Projekt Nr. 129:
Antrag zur Überarbeitung

SPETTACOLO D' OTTAVIA

Visualisierung

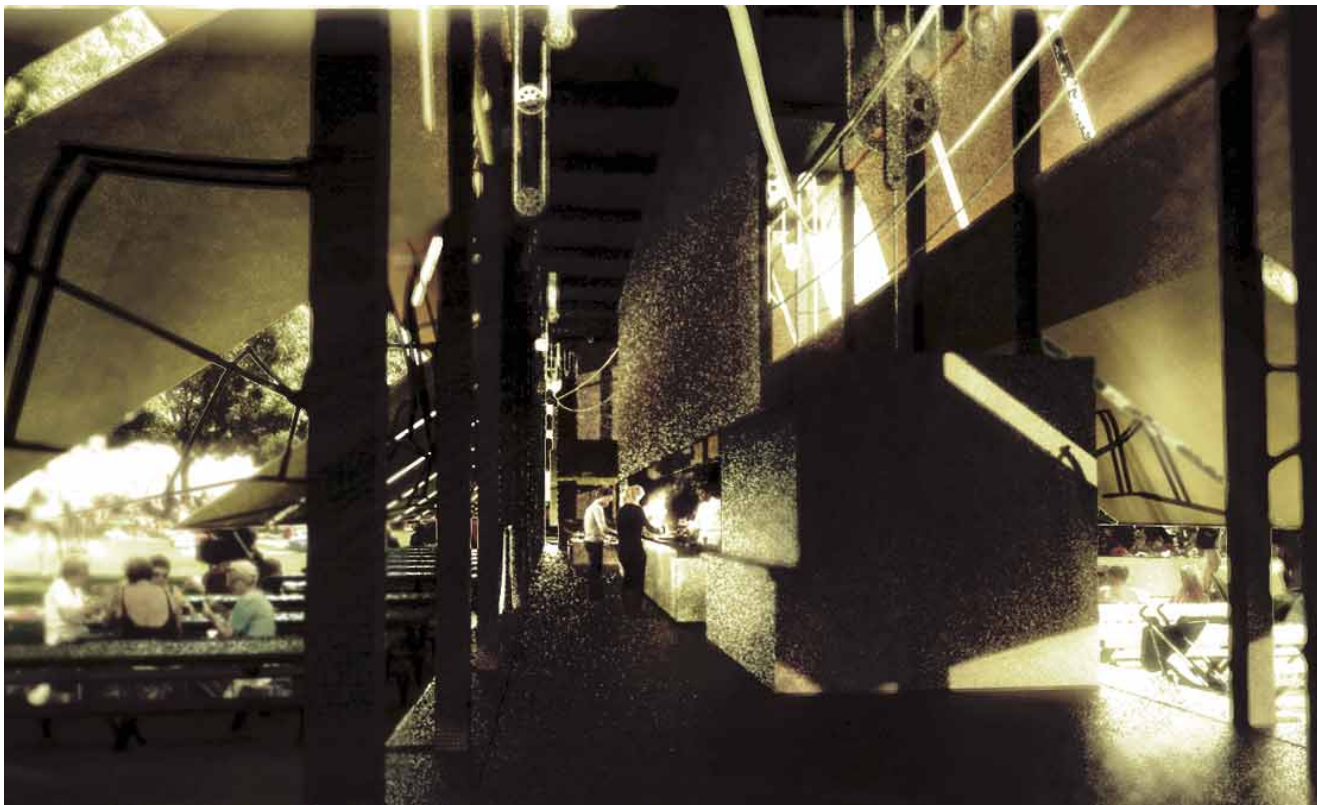
Das Projekt «Spettacolo d'Ottavia» fasziniert durch eine sehr eigenwillige, äusserst fantasievolle, spielerische und atmosphärische Interpretation der Aufgabe. Es verkörpert das unbeschwerte Leben im Sommer unter der Sonne und am Wasser. Der schmale, dafür sehr langgezogene und auf dem Areal quergestellte Artefakt ist weniger ein Gebäude, als viel mehr ein «fragiler» Apparat aus Holz, Metall und textilen Materialien, der durch Bewegen einzelner Teile mittels einer raffinierten Maschinerie auf tages-, jahreszeitliche und klimatische Verhältnisse abgestimmte Verwandlungen durchläuft. Verstellbare Markisen können so den jeweiligen Bedürfnissen entsprechend in unterschiedliche Positionen gebracht werden. Mit aufgehängten beweglichen Wandelementen und kistenartigen Hohlkörpern lassen sich Produktions- und Buffetbereiche in Betriebspausen oder am Saisonende schliessen. So wird das Bauwerk im jahreszeitlichen Verlauf in ganz unterschiedlicher Gestalt erscheinen: im Winter als nacktes Gestell oder Gerüst mit Betriebsteilen, die eingehaust sind wie kälteempfindliche Pflanzen und Statuen in Parkanlagen, im Sommer als filigraner, licht- und luftdurchfluteter, Schatten spendender Pavillon. Obwohl auf den ersten Blick irritierend, ist die Querstellung des 60 Meter langen Bauwerks und die Gliederung des Freiraums in zwei Teile bezüglich der strukturellen Merkmale des linken Seeuferbereichs städtebaulich konsequent, ist er doch gekennzeichnet durch eine Abfolge von unterschiedlich beschaffenen und funktional besetzten Raumkompartimenten. Hingegen bleiben hinsichtlich der Höhe des Bauwerks im Verhältnis zu den bestehenden Bauten Fragen offen. Das Bauwerk weist darüber hinaus im Zustand des sommerlichen Betriebs eine hohe Durchlässigkeit auf. Hingegen scheint die genaue Lage in der Querrichtung des Areals und in Bezug auf die Haupteintragswege noch nicht geklärt und die Freiraumgestaltung bleibt sehr vage: eine klare Formulierung der Freiraumelemente im Bereich des Neubaus, wie Flächen für Sitzplätze, Anbindung ans Wegnetz wird vermisst. Rein konzeptionell wird die Anlage leicht abgehoben auf das Areal gestellt und lediglich durch Rückbauten im Bereich des bestehenden Kiosks beeinflusst. Um die geschlossenen Teile des Bauwerks soweit als möglich zu beschränken, sind die Lagerräume abgesehen vom Tageslager in einem dreigeschossigen Anbau an die bestehenden Gebäude im Bereich der Anlieferung untergebracht. Diese Lösung ist sehr fragwürdig, sowohl hinsichtlich ihrer funktionalen Beziehung zum Küchen- und Gästebereich als auch hinsichtlich der aufwändigen, betrieblich umständlichen Mehrgeschossigkeit.

Im Küchen- und Gästebereich sind die Zirkulationsflächen zu knapp bemessen und die Abläufe nicht optimal.

Mit dem vorgeschlagenen Anbau wird das Potenzial für ein überaus kostengünstiges Projekt verspielt, insgesamt bewegt es sich jedoch immer noch im Kostenrahmen.

Das Projekt als Ganzes fasziniert und hat einen ausgeprägten künstlerischen Impetus. So sind die künstlerisch bearbeiteten beweglichen Teile folgerichtig Bestandteil des ganzen Systems. Dieses System (das Bauwerk) beinhaltet eine anregende Sprache von funktionalen und architektonischen Elementen. Obschon der künstlerische Beitrag etwas verdeckt daher kommt, weckt das Projekt die Neugier auf das, was daraus entstehen könnte. Beim Projekt «Spettacolo d'Ottavia» handelt es sich um einen sehr mutigen Vorschlag, der in einzelnen Teilen aber noch recht vage bleibt, durch seinen poetischen Ansatz jedoch die Sinne anregt und begeistert. Er könnte dem Strandbad eine starke neue Identität geben und für das sommerliche Geschehen auf dem Areal eine grosse Bereicherung darstellen. Doch bleiben noch viele Fragen offen: Gelingt es die schwerwiegenden betrieblichen Probleme ohne Beeinträchtigung der architektonischen Qualitäten zu lösen?
